EL BOALO

Modificación Puntual no Sustancial de las NN. SS. de Planeamiento Municipal de El Boalo-Cerceda-Mataelpino, para la sustitución de la glorieta de entronque de la red viaria del Sector 5B con el camino de El Boalo a Cerceda, por un entronque en lágrima.

ESQUEMA FUNCIONAL DE LA MODIFICACIÓN PUNTUAL: SUSTITUCIÓN DE LA GLORIETA POR T EN LÁGRIMA EN EL ENTRONQUE DEL FUTURO EJE VIARIO CENTRAL DE LA UE 2B Y DE LOS CINCO SECTORES URBANIZABLES 1B, 2B, 3B, 4B Y 5B, AL EXISTENTE CAMINO DE EL BOALO A CERCEDA

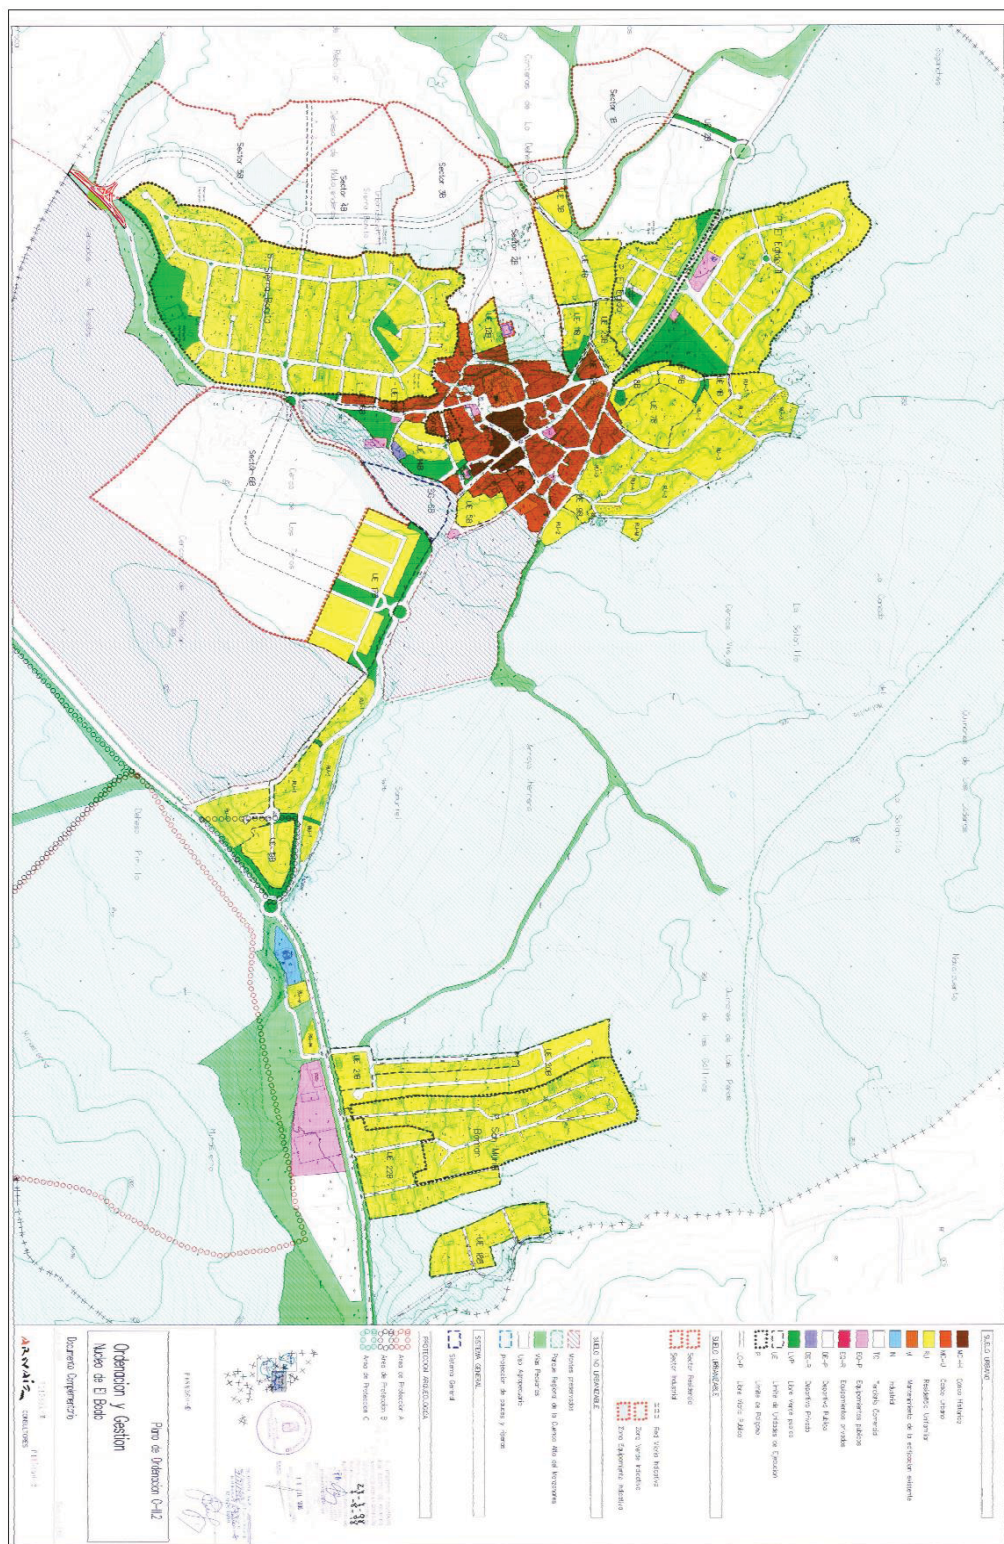
Para el cumplimiento de los anteriores 3 objetivos, la presente Modificación Puntual de las NN. SS. de El Boalo 1998-2017 se limita a sustituir la previsión de la resolución actual en glorieta del entronque del futuro eje viario central de la UE 2B y de los cinco Sectores Urbanizables 1B, 2B, 3B, 4B y 5B, al existente Camino de El Boalo a Cerceda, por la resolución futura del mismo en lágrima, según se concreta en los esquemas adjuntos en los que se recoge el perímetro del tramo de la Vía Pecuaria de la Colada de El Boalo a Cerceda afectado por la Modificación Puntual:

SITUACIÓN EX ANTE: GLORIETA	SITUACIÓN EX POST: T EN LÁGRIMA

SITUACIÓN EX ANTE: GLORIETA 2.236 m ²	SITUACIÓN EX POST: T EN LÁGRIMA 1.906 m ²
